Dodatek č. 2 ke smlouvě o dílo

AKCE: „Projekt nápravných opatření k odvrácení škod způsobených vlivem staré ekologické zátěže bývalé skládky Vlčí důl v k. ú. Zásmyky na podzemních a povrchových vodách

Obsah: Metodická změna č. 3

Datum: 25.5.2020

Úprava podloží pod pracovní plošiny v severozápadním cípu skládky

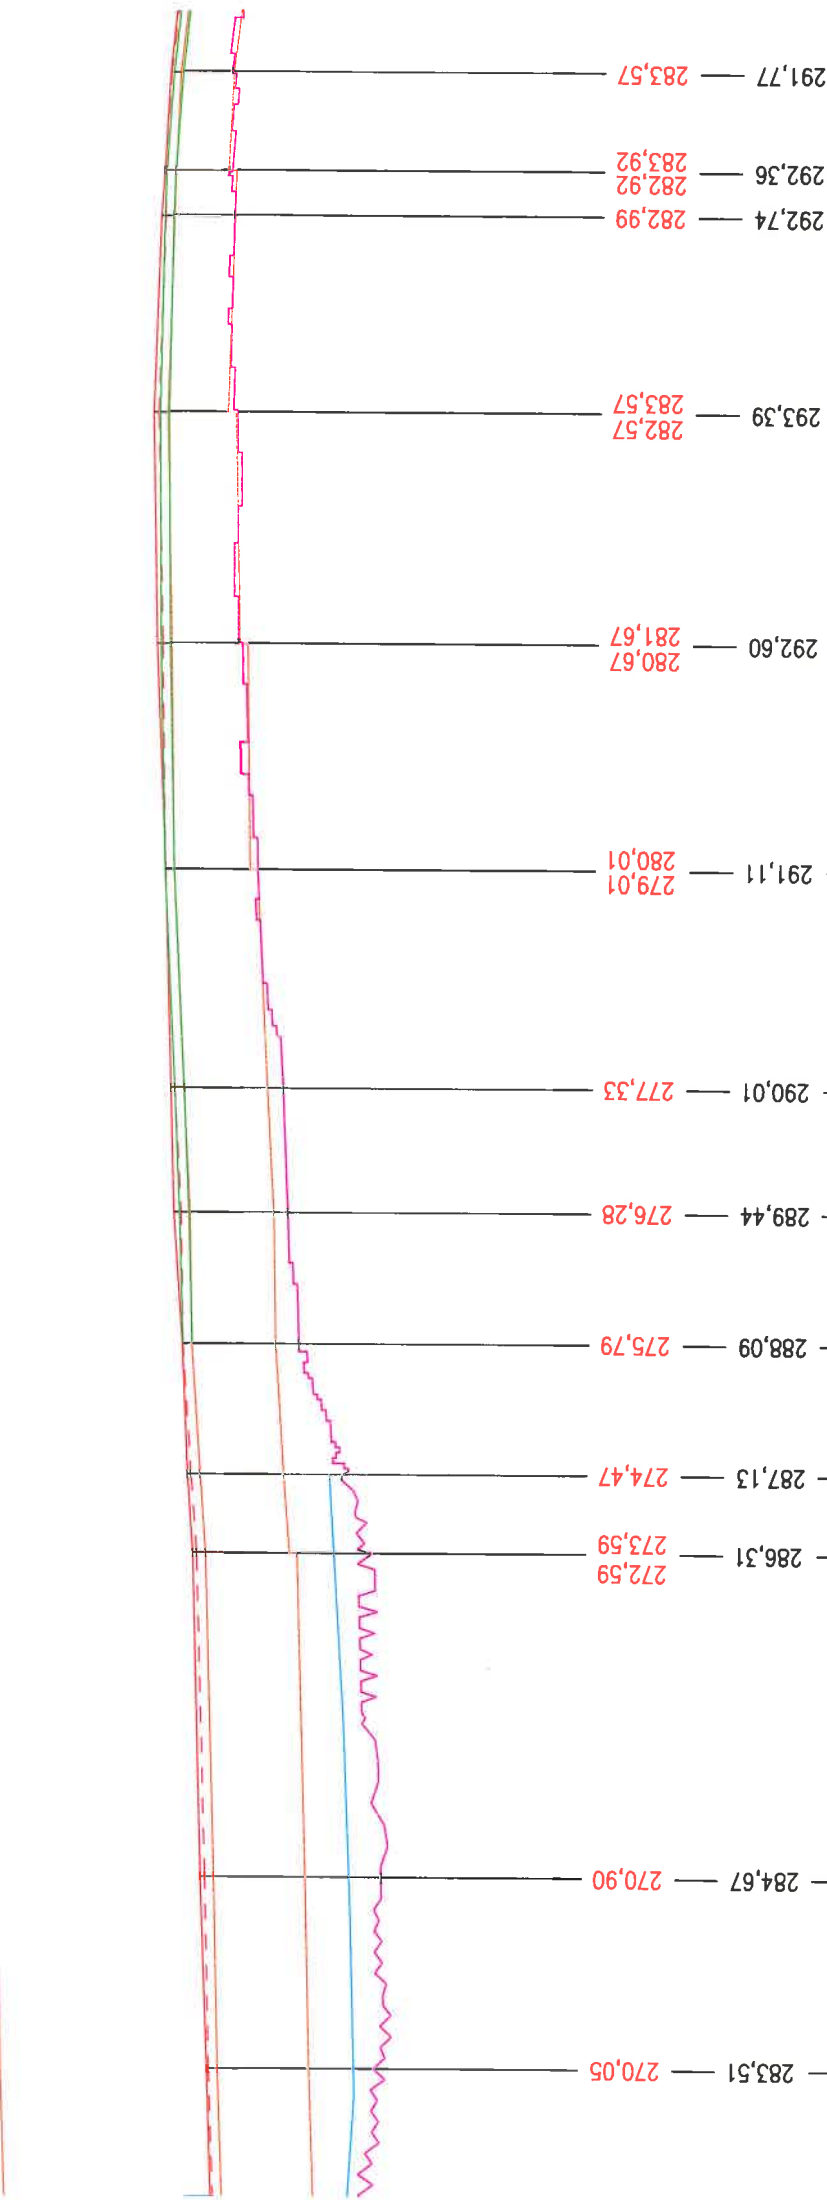
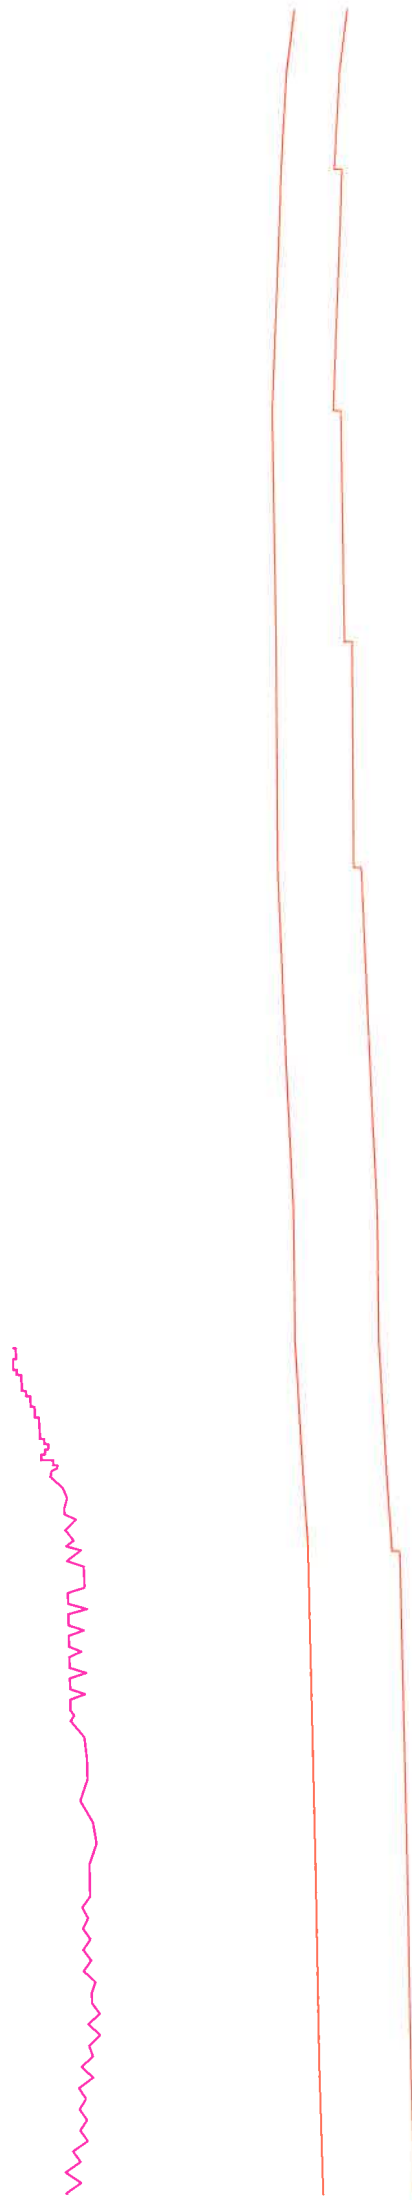
Vzhledem k technologickému postupu při bourání konstrukcí železobetonových jímek není nutné realizovat zajištění stavební jámy úseky podzemní těsnící stěny v železobetonovém provedení. V rámci zemních prací byla po obvodu jímek odhalena pažící konstrukce z ocelových štetovnic. S ohledem na nutnost úspor pro pokrytí víceprací na zvětšené ploše PTS (viz výše) je navrhována změna provedení PTS v úsecích A0-D3, A0-A1, A1-A2 v jílocementovém provedení, tak jako je provedena PTS v ostatních úsecích. Navržená změna nebude mít vliv na stabilitu ani životnost konstrukce podzemní těsnící stěny. S ohledem na agresivitu skládkové vody bude jílocementové provedení pro životnost uvedených úseků PTS ještě příznivější.

Pro realizaci PTS v úsecích A0-D3, A0-A1 a A1-A2 je nutné upravit únosnost podloží pracovních plošin pro přístup vrtného stroje. Původně projektovaná úprava povrchu pracovních plošin je zde nedostatečná pro zajištění dostatečné únosnosti. Jedná se o úseky PTS v nejnižším místě skládky a v okolí záchytných jímek. Betonové konstrukce jímek byly vybourány v zajištěném prostoru štetovými stěnami a vybouraný beton byl rozprostřen na dně jámy. V zabezpečeném prostoru vybouraných jímek se akumuluje skládková voda a povrchový odtok dešťových vod z povrchu skládky. Pro odčerpávání vody bude v prostoru jímek vystrojena dočasná čerpací šachta pro osazení čerpacího souboru původně využívaného pro vyčerpání skládkové vody z jímek. Vzhledem k trvalému přítoku vod do jímky a nutnosti zajištění odčerpávání a dosažení dostatečné únosnosti zásypu jímek pro pojezd vrtného stroje je nutné nahradit projektovaný zásyp odvrtným materiálem ze stěny PTS dodaným zásypovým materiálem větší frakce (např. kusovým betonovým recyklátem se zrní frakce 15 až 40 cm). Pro dosažení horní úrovně štetové stěny je nutné realizovat zásyp z tohoto materiálu o mocnosti 1,2 m v ploše 50 m² po vybouraných jímkách. Dodaný materiál bude splňovat parametry tabulky 10.1 a 10.2 vyhlášky č.294/2005 Sb. o podmínkách ukládání odpadů na skládky a jejich využívání na povrch terénu popřípadě bude opatřen certifikátem výrobku recyklátu z třídícího zařízení. Kromě plochy jímek je nutné realizovat úpravu podloží i v jejich okolí o ploše 270 m².

Povrch v okolí jímek je dlouhodobě zamokřený výronem vod ze záchytných jímek a jejich odtokem do údolní nivy. Dále vzhledem k morfologii povrchu skládky je do této části směřován povrchový odtok dešťových vod ze západní části skládky. Pro úpravu podloží navrhujeme odtěžení svrchního horizontu rozbrídavých zvodnělých jemnozrnných zemin v průměrné mocnosti 1,5 m. Odtěžení
